| Clips bred prydnadslist | | 14 |
| 240, 260 | | DATUM |

Service meddelande

Ersättningsclips för bred prydnadslist

114 632

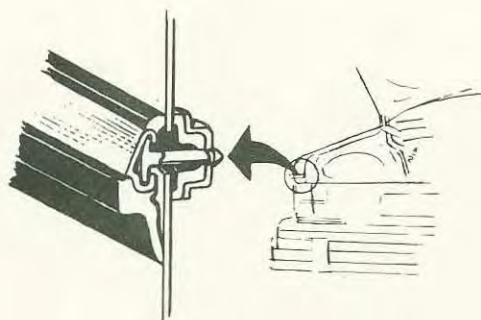
Fr.o.m. 1979-års modell infördes en bred prydnadslist på vissa varianter.

Vid baklyktorna är denna list fastsatt med ett mässingsclips och en fjädermutter. Detta för att listen ska vara justerbar.

Tid. utf.

Nytt utf.

Om mässingsclipset förstörs vid borttagning av listen, ska det ersättas med clips av nytt utförande.

Detaljn. 1 312 254-4.

För övriga hål används clips med detaljn. 1 247 199-1.

Clipset vrids på plats och passar till befintlig fjädermutter.
